## Mise en demeure

### Partie technique : synthèse générale (déc. 2012)

### L'Andra a caché les atouts géothermiques du site de Bure

Figure 1 : Inventaire du Service Géologique de l'État

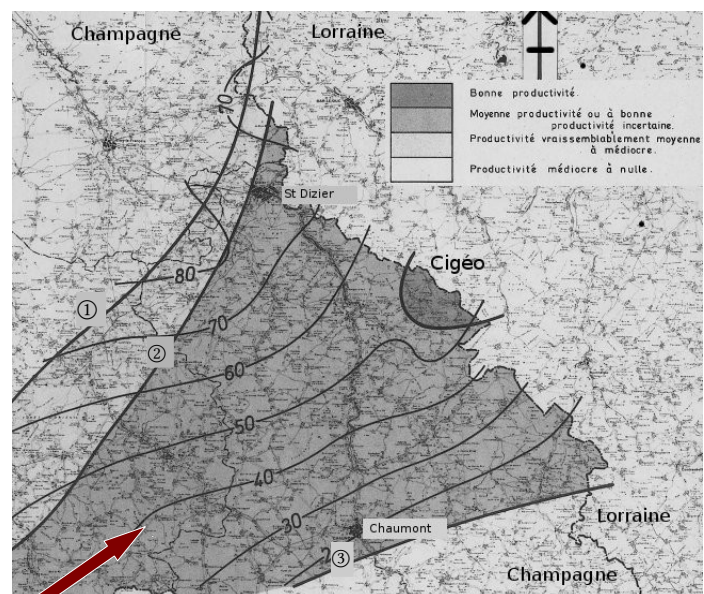
Au centre du "golfe", la porosité est supérieure à 15 % et l'épaisseur > 100 m lorsque l'on arrive dans la zone la plus foncée (demi-cercle face et contre Cigéo) d'où le terme "Bonne productivité" mis à cet endroit, et uniquement pour cette zone et sans conditionnel par les géothermiciens du BRGM.

La transmissivité/perméabilité (seule grandeur recherchée) est "bonne". Ainsi, le Trias est un bon aquifère géothermique. Cela confirme donc les rapports du Service géologique de l'État établis 30 ans auparavant et le terme "bonne productivité" indiqué depuis longtemps sous l'emplacement proposé pour CIGEO (voir figure 1).

Figure 4 : Train de tests hydrauliques

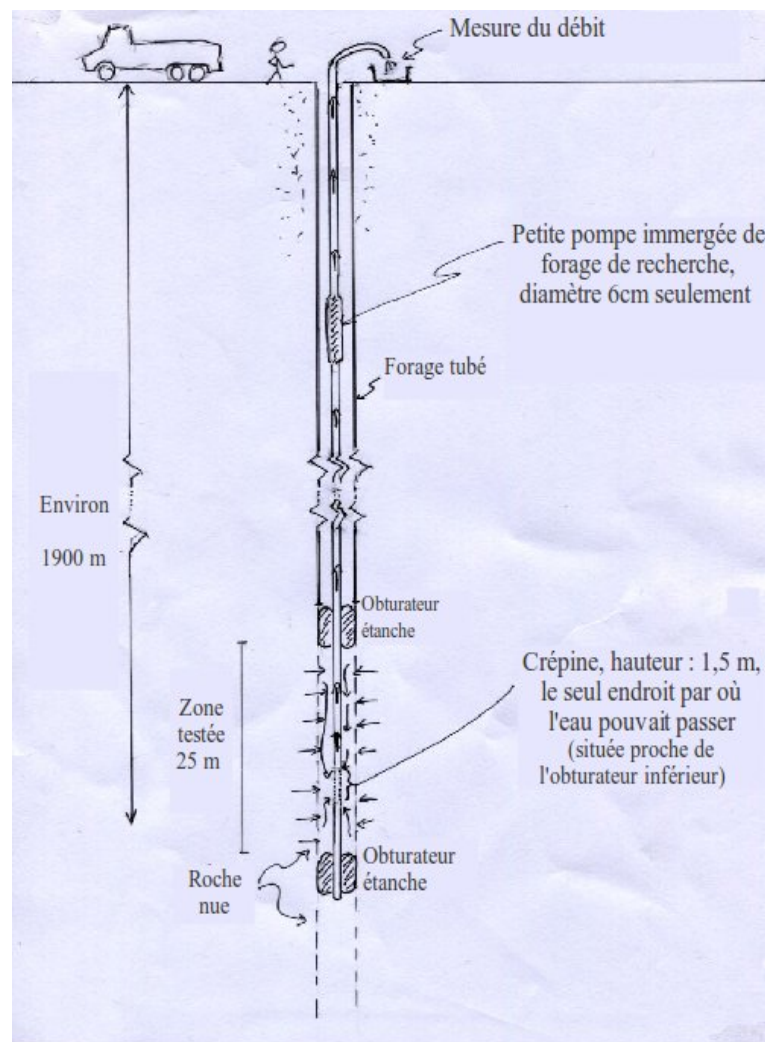
C'est alors que l'on procède aux tests hydrauliques pour mesurer la perméabilité/transmissivité. On descend dans le forage rempli de boue un "train de test" (voir figure 4) composé d'un tuyau central creux qui se termine à la base, puis 25 m plus haut, par des obturateurs. Ces obturateurs sont des sortes de "chambres à air" qui entourent le tuyau central, que l'on gonfle via de petits tuyaux à partir de la surface, pour isoler cet intervalle des parties au dessous et au dessus.

Cet intervalle isolé est toujours traversé par le tube central étanche creux, colonne vertébrale qui tient le tout, mais qui comporte cette fois une longueur avec des trous, la crépine, sorte de passoire et le seul endroit par lequel on pourra échanger de l'eau (pompage ou injection) avec l'intervalle de test.

Au forage EST433, cette crépine n'était haute que de 1,5 m (voir document 6 : SIS 2009, [là](#), p. 109 "screen") et tout le débit devait passer par là. A cette étape, le puits est encore rempli de la boue de forage indésirable pour des tests hydrauliques de précision. Rappelons qu'un des buts de la boue est précisément de limiter les échanges d'eau avec les aquifères traversés dans les couches géologiques supérieures (sinon on a des pertes d'eau importantes, ce qu'on veut éviter pendant le forage). Il est cependant facile d'évacuer cette boue. Pour cela, une fois le train de test mis en place, seul l'obturbateur inférieur est gonflé, pas l'obturbateur supérieur. On envoie alors de l'eau propre par le conduit central. Cette eau sort par la crépine située à dessein en bas de l'intervalle de test et l'eau remonte à la surface sur les côtés. Après injection d'un certain volume, on sait que toute la boue polymère a été évacuée de l'intervalle de test. On gonfle alors l'obturbateur supérieur et les tests peuvent commencer dans de bonnes conditions.
